Vorhabenbezogener Bebauungsplan Nr. 12b "Mehrfamilienwohnhäuser Kalksbecker Weg 36-42" in Coesfeld

Zusammenfassung der Anregungen und Hinweise aus der Beteiligung der Öffentlichkeit sowie der Behörden und sonstigen Träger öffentlicher Belange gemäß § 3 Abs. 2 und § 4 Abs. 2 BauGB

Wohnungsgenossenschaft Coesfeld WG Lütkenhaus/Böing Immobilienverwaltung Stand: 20.06.2023 Nord-West Ansicht / Nachbargebäude

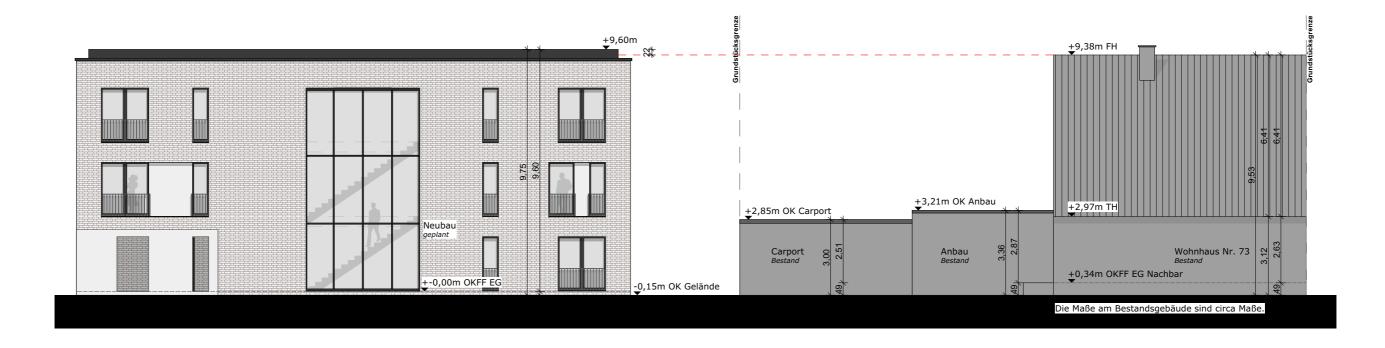
Auswirkungen des Klimawandels zu	
		berücksichtigen. Wir benötigen ein	
		Mindestmaß an Grün im Wohnquartier.	
		Mehr Wohnfläche ist nur mit einem	
		zusätzlichen Geschoss möglich.	
		Zasatziionen Sesonoss mogilon.	
		Am Druffels Weg 73 beträgt die Firsthöhe	
		94,3 m NHN und am Hüppelswicker Weg	
		45 93,6 m. Ihr stehen eine geplante max.	
		Gebäudehöhe von 96,0 m bzw. 95,5 m	
		NHN gegenüber. Die Höhendifferenzen	
		betragen somit 1,7 m und 1,9 m. Hinzu	
		kommt das Flachdach, wodurch im	
		Unterschied zur bisherigen Dachneigung	
		von 30° das dritte Geschoss im Stadtbild	
		wahrgenommen wird.	
		Die Firsthöhe des Nachbargebäudes zum	,
		Neubau wird nach dem Architektenplan	
		Troubad Wild Hadif doll / Horitottolipidii

des Nachbarhauses. Die Giebelwand, die annähernd die gleiche Höhe wie der Neubau hat, hält einen Abstand von ca. 16,4 m zum Neubau ein. Eine Ansicht mit Höhenangaben zwischen Planung und Nachbarbebauung ist der Abwägung beigefügt.	
Die Planung entspricht nicht den Wohnbedürfnissen der Bevölkerung	Die beiden Vorhabenträger sehen unterschiedliche Einkommensgruppen für ihre Gebäude vor. Die Stadtplanung sieht eine Durchmischung von unterschiedlichen Bevölkerungsgruppen vor. Eine nur auf eine Personengruppe ausgerichtete Stadtplanung fördert Ghettobildungen und Unruhen. Der notwendige Umbau unserer Städte insbesondere des Gebäudebestandes zu einer klimaneutralen Stadt ist nicht umsonst. Die Kosten tragen Eigentümer, die sie an Mieter weitergeben. Die Kostensteigerungen wirken unabhängig zu dieser Planung. Sie werden sich im Gebäudebestand, wenn dieser durchgängig saniert wird, auf den Wohnungsmarkt erheblich auswirken. Förderungen können die Mietpreissteigerungen mindern, eine allgemeine Preissteigerung ist unvermeidbar. Zurzeit gibt es keine Sozialwohnungen im Plangebiet. Wenn die Wohnungen in den 1960er Jahren gefördert wurden, dann ist sie mittlerweile ausgelaufen.	Die Bedenken, dass die Planung nicht den Wohnbedürfnissen der Bevölkerung entspricht, werden nicht geteilt. Beschlussvorschlag 1.3.12

(Anlage 1 zur Abwägung) um 0,22 m überschritten. Am Kalksbecker Weg stehen bereits dreigeschossige Wohnhäuser. An 3 Vollgeschossen, dem Flachdach und der notwendigen max. Gebäudehöhe wird in Kenntnis der älteren Nachbargebäude festgehalten. 	
Schnittzeichnungen fehlen komplett	Das Vorhaben muss im Vorhaben- und Erschließungsplan nach ständiger Rechtsprechung für den geneigten Betrachter erkennbar sein. Schnittzeichnungen sind hier nicht erforderlich, weil die Perspektiven die Gebäude hinreichend beschreiben.	Der Anregung, Schnittzeichnungen im Vorhaben- und Erschließungsplan hinzufügen, wird nicht gefolgt. Beschlussvorschlag 1.2.4
 Die Wahrung der Gebietsart und Gebietserhaltung wird drastisch verletzt. Die Lebensqualität und unsere Gesundheit werden durch mehr Lärm, Abgase und Schattenwurf erheblich belastet. 	Am Druffels Weg und am Kalksbecker Weg sind keine einheitlichen Wohngestaltungskonzepte erkennbar. Die Gebäudehöhen, -fassaden und Dachformen variieren. Das allgemeine Wohngebiet bleibt festgesetzt. Die Richtwerte für ein allgemeines Wohngebiet überschreitet der Bebauungsplan lediglich für die Stellplätze und Zufahrten. Zur Eingriffsminderung ist Versickerungspflaster vorgesehen.	Die Bedenken, dass die Gebietsart und die Gebietserhaltung drastisch verletzt wird, werden nicht geteilt. Beschlussvorschlag 1.2.5
